Deliberazione della Giunta Regionale 19 febbraio 2024, n. 14-8192

### ***Torrente Lemina da Pinerolo alla confluenza nel torrente Chisola***

***Relazione di sintesi delle Osservazioni ricevute e  
delle Controdeduzioni***

Figura 10: stralcio cartografico dell'area oggetto di osservazione: linee nere fasce vigenti, linee rosse fasce in variante, pallino verde ambiti di osservazione del Comune di Cercenasco

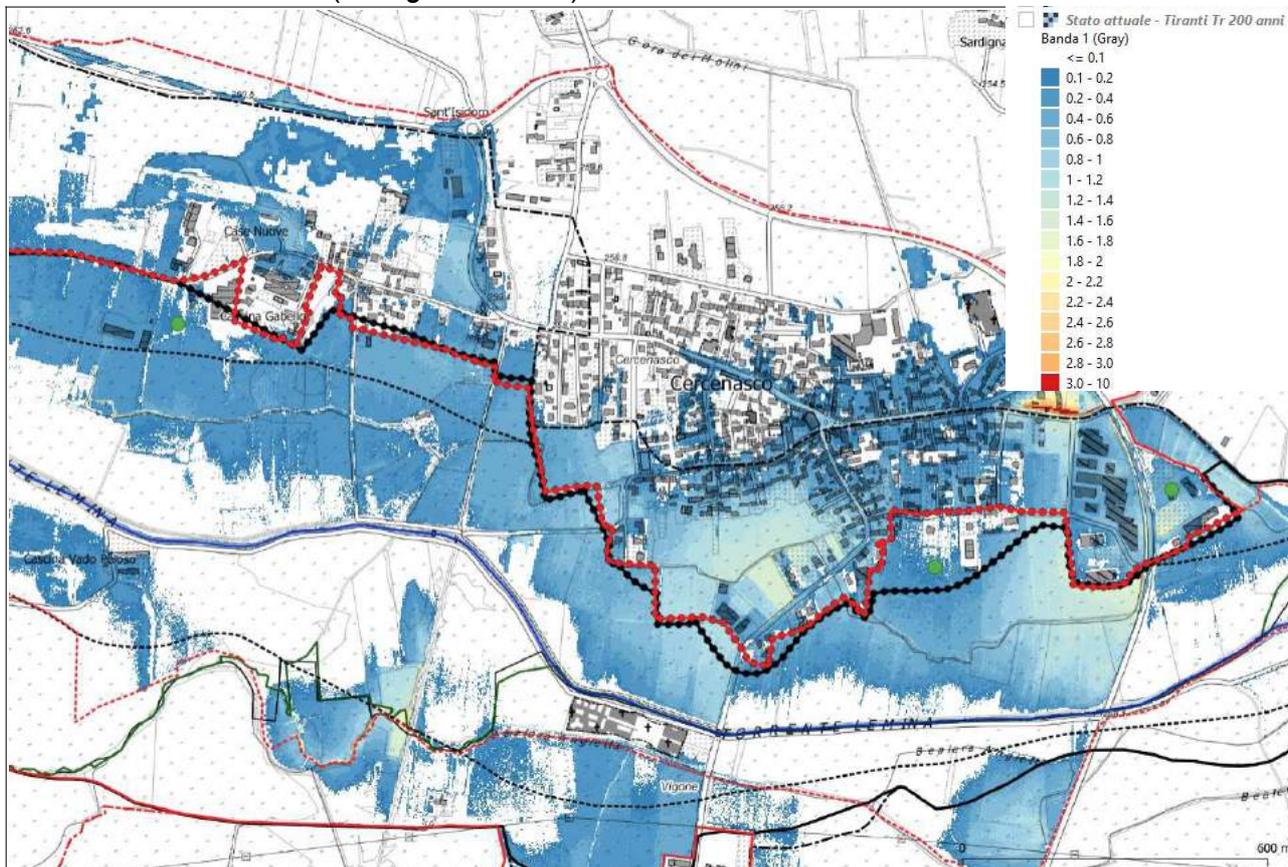
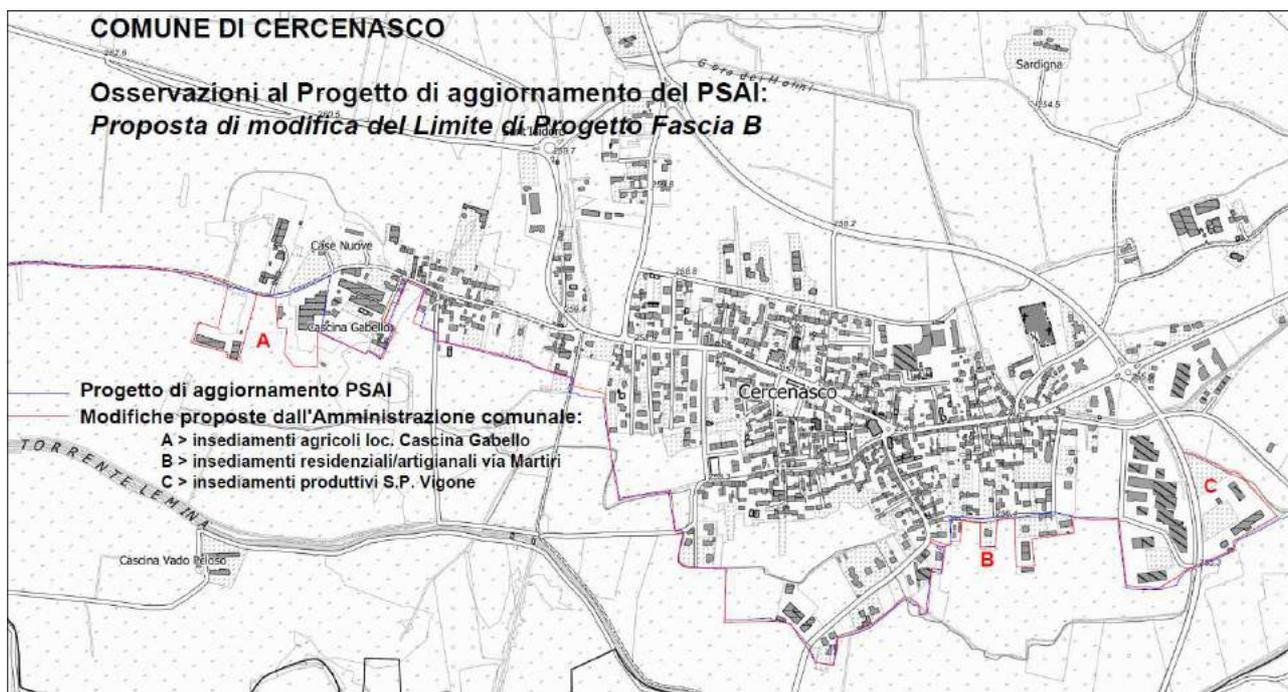
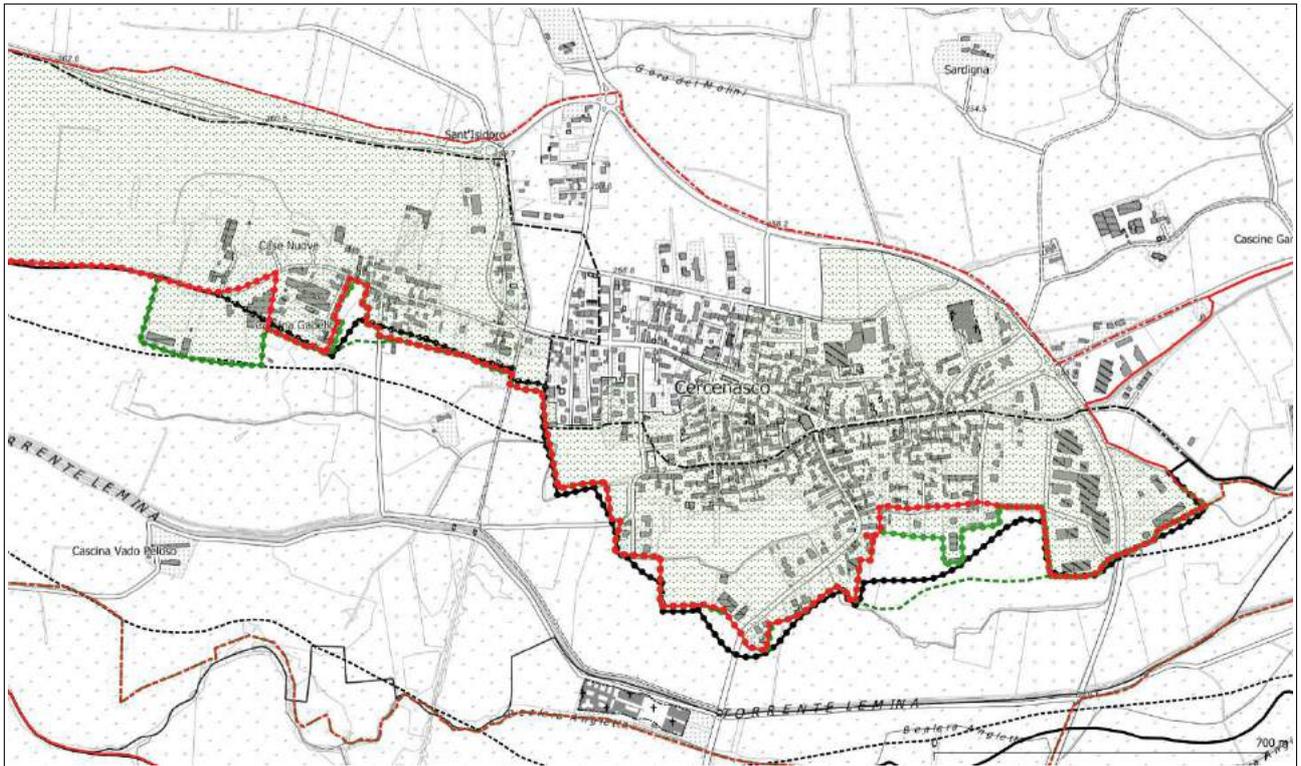
Il Comune di Cercenasco, con nota ns. prot. n. 48124 del 09/11/2023, richiede alcune modifiche di carattere generale e locale al limite B di progetto individuato nel progetto di aggiornamento del torrente Lemina adottato (cfr Figura 10 e 11).

L'osservazione avanzata dal Comune propone di apportare modifiche al tracciato del limite B di progetto (cfr *Figura 12*), di carattere:

Si propone alla Conferenza di *accogliere* le osservazioni avanzate dal Comune di Cercenasco ridefinendo il tracciato della fascia A, B, B di progetto e delle aree inondabili a tergo secondo quanto rappresentato nella successiva *Figura 12*.

Si rimane in attesa degli esiti dell'attività di rilievo delle opere a protezione dell'abitato già realizzate sul territorio comune, per la procedura di presa d'atto del collaudo delle stesse ai sensi dell'art. 28 delle NA del PAI.

Figura 13: stralcio cartografico area oggi in osservazione: linee nere fasce fluviali vigenti; linee rosse fasce fluviali in variante, pallino verde ambito di osservazione del sigg.ri [redacted]

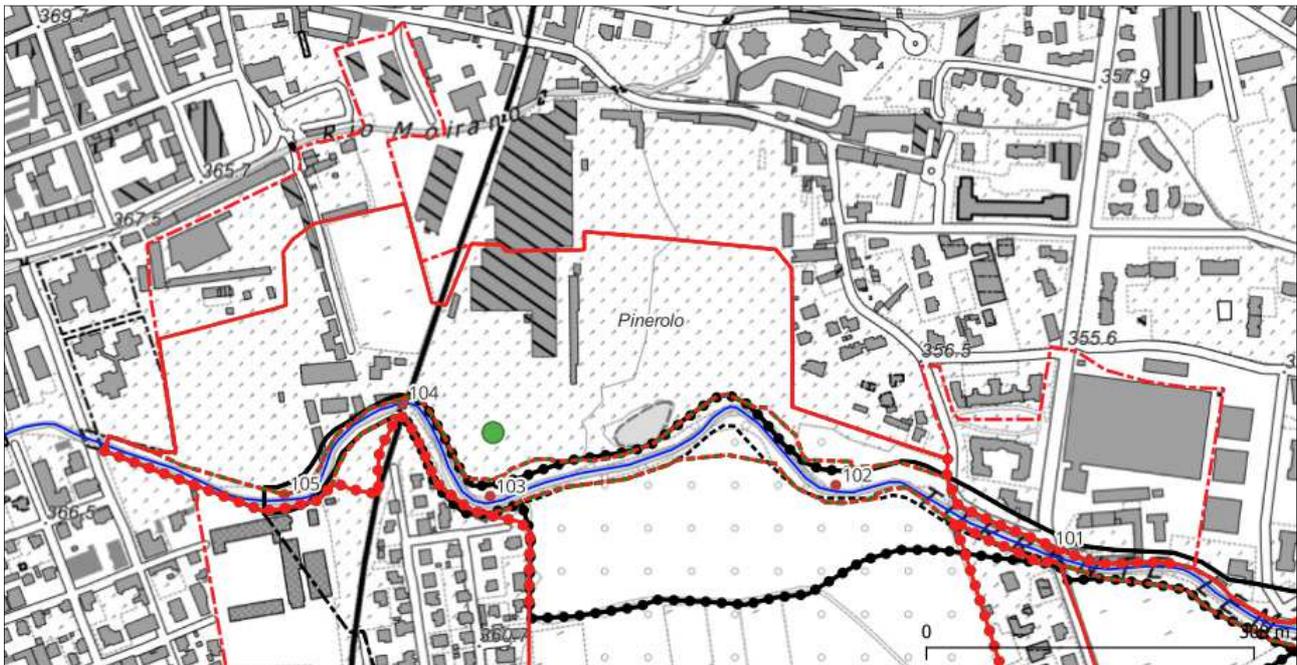
I Sig.ri [redacted] in qualità di proprietari delle aree indicate nel PRG del comune di Pinerolo RU 6.1, VP 6.1 e E, con nota ns. prot. n. 48315 del 10/11/2023, evidenziano dubbi sulla perimetrazione della fascia C in sponda sinistra del torrente Lemina nel tratto immediatamente a valle della linea ferroviaria Pinerolo – Torre Pellice, in comune di Pinerolo (cfr *Figura 13*).

L'osservazione non contiene alcuna esplicita proposta di modifica del tracciato della fascia C e/o dello scenario P1 ma pone dubbi sulla corretta delimitazione delle stesse.

Si ritiene che non vi siano elementi da sottoporre alla Conferenza in quanto l'osservazione presentata non contiene una reale proposta di modifica delle fasce fluviali del torrente Lemina rispetto a quanto definito nel Progetto di aggiornamento e non fornisce adeguati dati/elementi tecnici di supporto.

Figura 14: stralcio cartografico area oggetto di osservazione: linee nere fasce fluviali vigenti; linee rosse fasce fluviali in variante, pallino verde ambito di osservazione delle sigg.re [redacted]

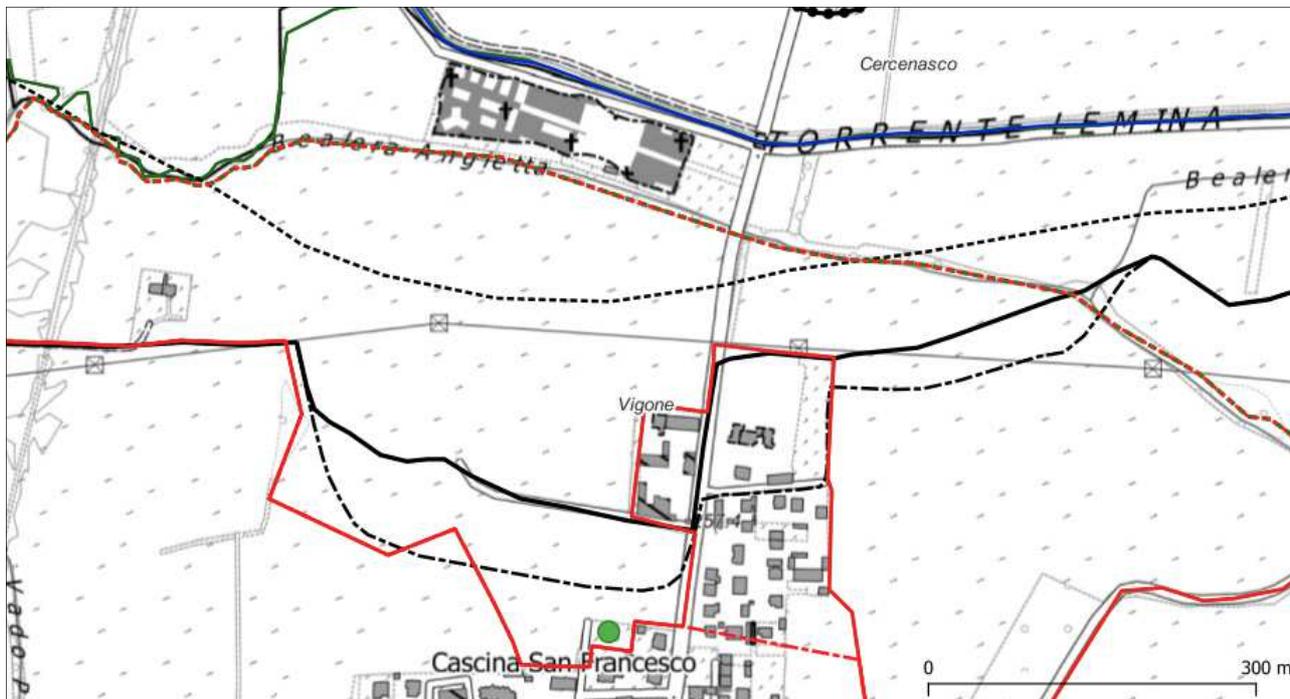
Le sigg.r [redacted], con nota ns. prot. n. 49936 del 21/11/2023, richiedono la modifica della fascia B e dello scenario del PGRA del lotto ricadente nelle particelle 72 e 290 foglio 10 nel territorio comunale di Vigone (cfr *Figura 14*).

Sulla base del rilievo condotto alla scala locale, si richiede la modifica della fascia fluviale B e la conseguente modifica dello scenario P2 – M del PGRA come da stralci cartografici allegati (cfr *Figura 15* e *16*). Il lotto in esame risulta posto ad una quota più elevata del piano di campagna antistante; in particolare il lotto, dalle quote misurate dal professionista incaricato, è leggermente depresso rispetto alle aree edificate attigue, tutte su terreni di riporto, e naturalmente rialzato di 30-35 cm rispetto al piano campagna attiguo (zero di riferimento).

Figura 18: stralcio cartografico area oggetto di osservazione: linee nere fasce fluviali vigenti; linee rosse fasce fluviali in variante, pallino verde ambito di osservazione del comune di La Loggia

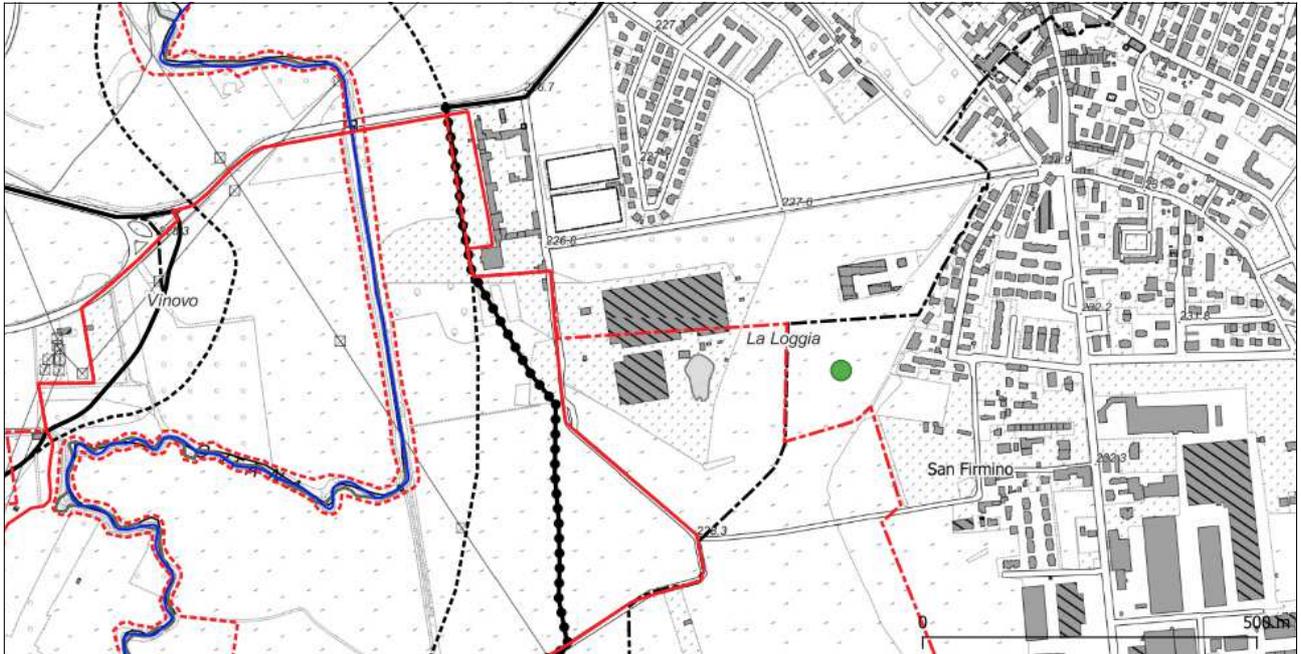
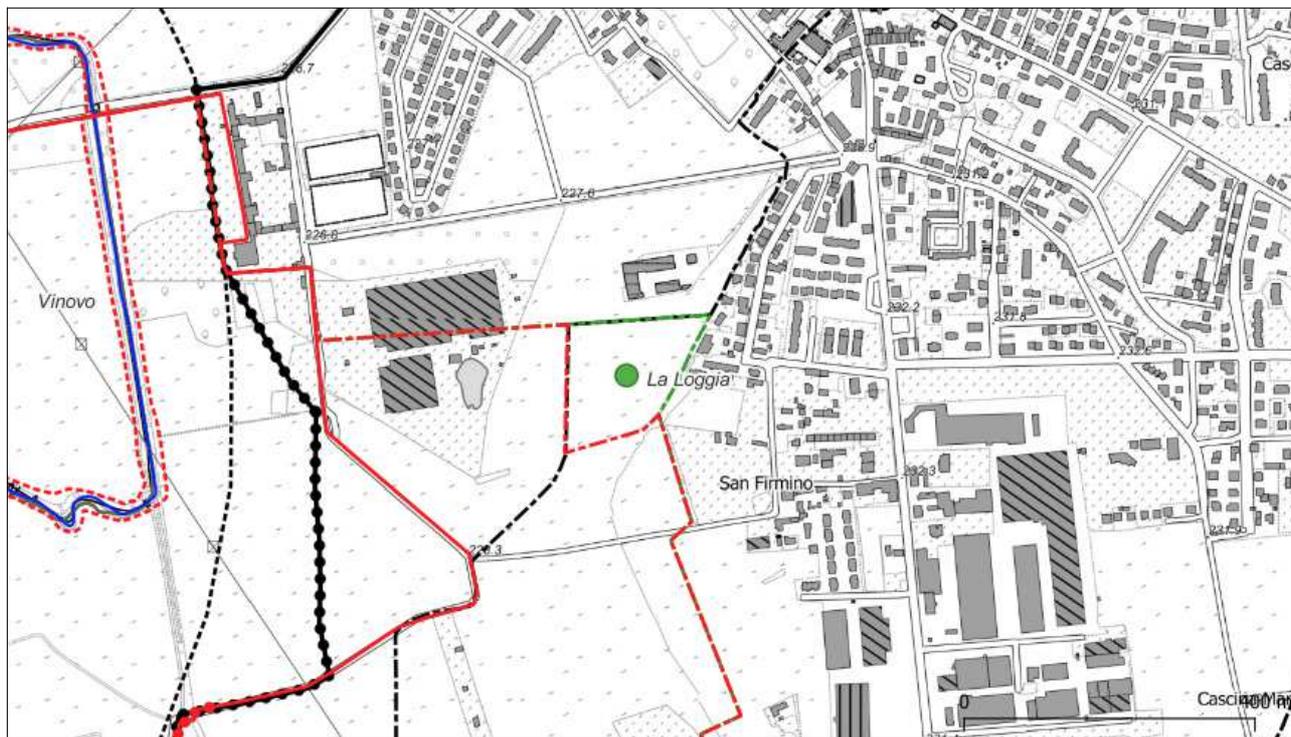
Il comune di La Loggia, con nota ns. prot. n. 50204 del 20/11/2023, richiede la revisione di un tratto di fascia C per renderlo coerente con la morfologia locale e raccordandolo con le fasce fluviali del torrente Chisola (cfr *Figura 18*).

Si propone alla Conferenza di accogliere l'osservazione presentata dal comune di La Loggia ridefinendo localmente, in ampliamento, la delimitazione della fascia C come rappresentato nella successiva *Figura 20* e aggiornando congruentemente le mappe di pericolosità del PGRA.
